Tracce di umidità sul computer (N. ric. 531722) dovute alla perdita di tenuta della striscia di silicone**Modello EDG 6600.1M**

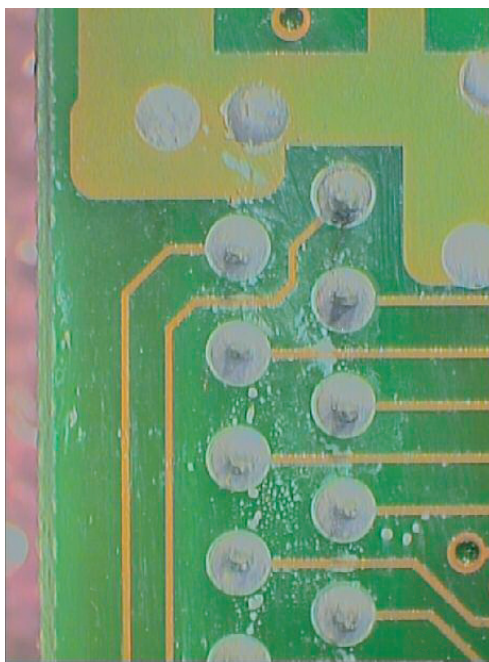
A causa della striscia di silicone con una tenuta insufficiente, si può verificare la fuoriuscita di vapore, che può bagnare la scheda a circuito stampato del computer in prossimità del connettore piatto. Questa circostanza può comportare la comparsa di messaggi di errore F10.

Se questo fenomeno si manifesta per un lungo periodo, sulla scheda a circuito stampato sono visibili delle tracce (vedere foto).

Sigillare meglio la fuga con del silicone.
